Bauherrschaft: **Gemeinde Flawil, Bahnhofstr. 6, 9230 Flawil**

Bauvorhaben: **Bachoffenlegung Dorfbach, Abschnitt Eisbahnweg**
A 1619

Bericht zu Bau- und Genehmigungsprojekt (31.01.2019, rev. 02.05.2019)

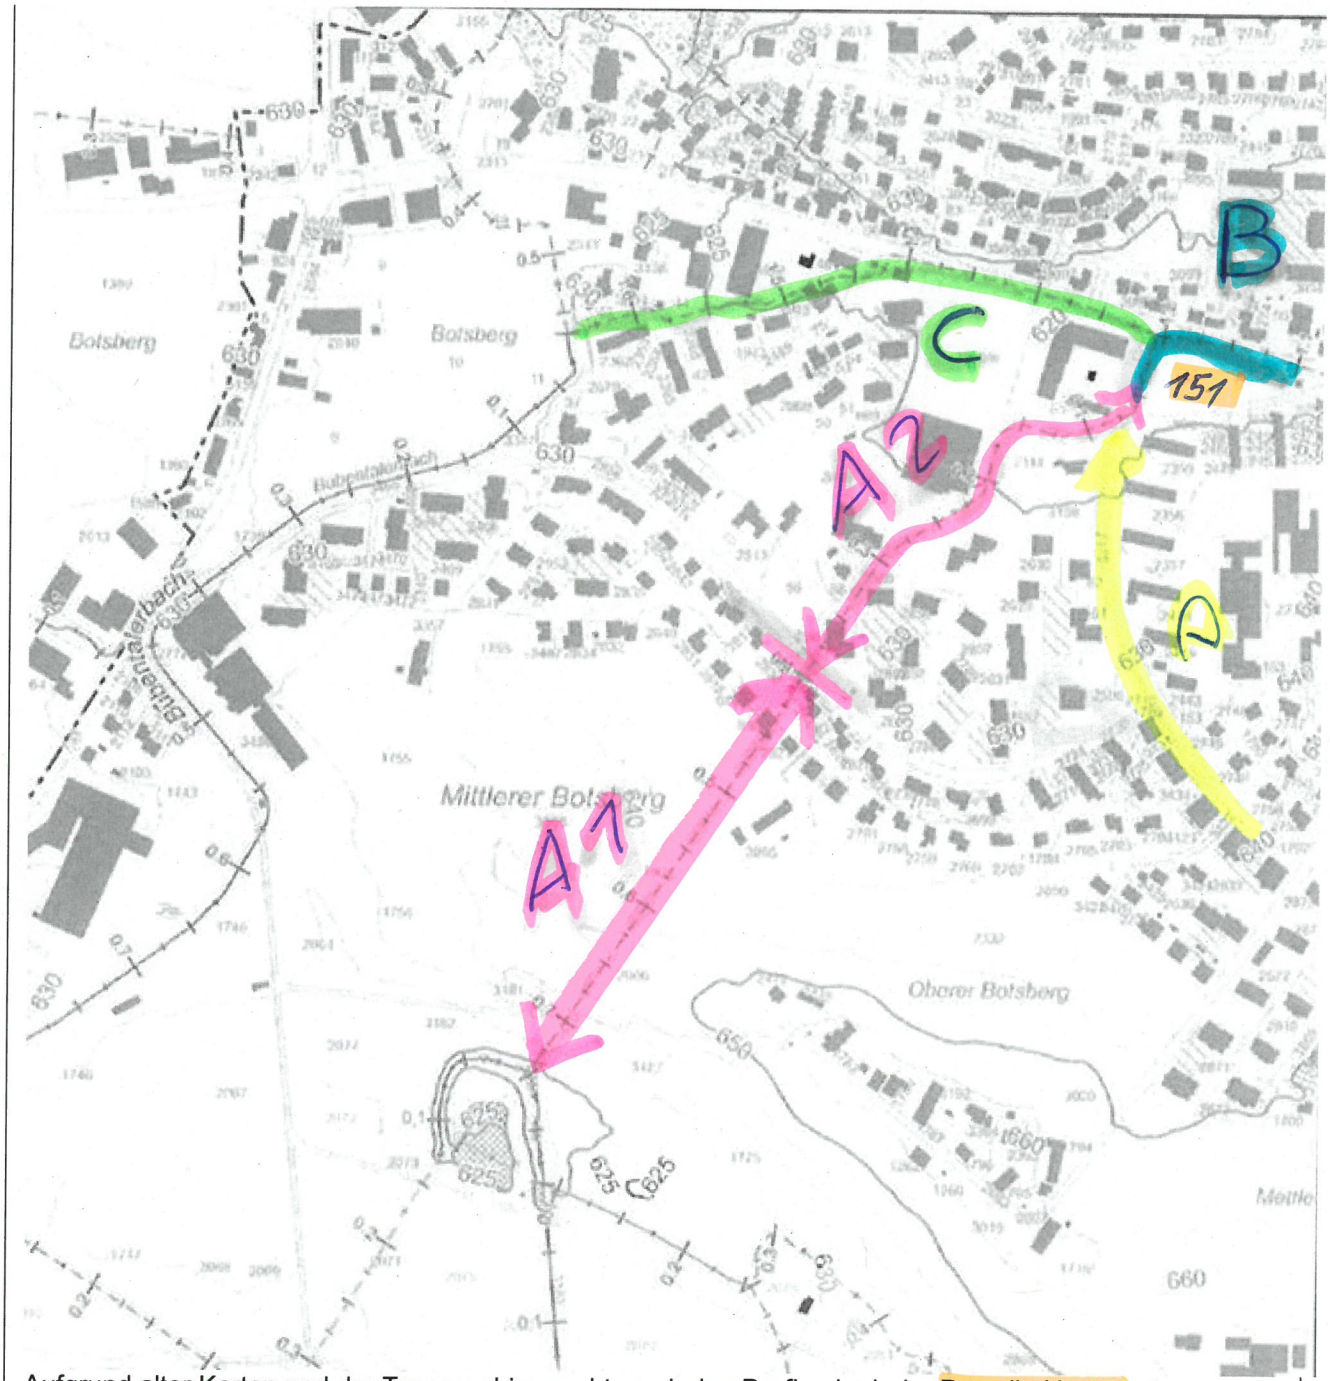
Wie besprochen, möchte ich dir kurz erläutern, wieso wir die Offenlegung bei diesem Projekt nicht bis direkt an die Unterstrasse gefordert haben.

Der Zufluss zum Dorfbach erfolgt über den Stollen aus dem Botsberger Riet (siehe Skizze unten, Strecke rot A1). Die Gewässer, welche heute in das Botsberger Riet münden, flossen früher (vor dem Torfabbau) dem Bubentalerbach zu. Beim Stollen sowie bei der nachfolgenden Eindolung (Strecke rot A2) bis zur Unterstrasse (gelb D) handelt es sich beim GN10- Eintrag aus unserer Sicht um ein künstliches Gewässer. Die Überleitung aus dem Bubentalerbach (Strecke grün C) wurde zusammen mit dem Ausbauprojekt des Bubentalerbachs als Gewässer aufgehoben. Es handelt sich hier nach der Umsetzung des Bubentalerbachs somit nur noch um eine Meteorwasserleitung.

Aufgrund alter Karten und der Topographie erachten wir den Dorfbach ab der Parzelle Nr. 151 als Gewässer, welches früher einmal natürlich ein Gerinne aufwies. Da die Gemeinde den alten Baumbestand unmittelbar unterhalb der Unterstrasse erhalten möchte, das Gerinne hier sehr tief ausfallen würde (entspricht nicht unbedingt einem Gewässer am Gewässerbeginn) und dem Umstand, dass nicht abschliessend genau gesagt werden kann, wo der ursprüngliche Beginn des Gewässers wirklich war, haben wir dem Gewässerbeginn in der durchgeführten Vorprüfung und Vernehmlassung zugestimmt. Oberhalb dieser Gewässeröffnung kann aus unserer Sicht – da das Gewässer künstlich ist (analog Oberwasserkanälen von Kraftwerksanlagen) – auf die Festlegung des Gewässerraumes verzichtet werden.

Das ANJF war ebenfalls in diese kantonalen Vorprüfungen des Wasserbauprojektes involviert. Ich bitte dich deinen Einwand bezüglich Gewässerbeginn mit der Abteilung Fischerei abzusprechen.

Das Wasserbauamt und das ANJF haben sich offensichtlich geeinigt, wie angehängtem E-Mailverkehr zu entnehmen ist. Ich bitte euch, den Technischen Bericht entsprechend zu präzisieren, respektive zu ergänzen.

Wenn bei den oben erwähnten Projekten noch Unklarheiten vorhanden sind oder aufgetaucht sind, können Sie mich gerne kontaktieren.
Die von Jürg Marthy unten erwähnten Überlegungen können wir sicher unterstützen, die genannten Verhältnisse sollten auch im Bericht präzisiert oder ergänzt werden.
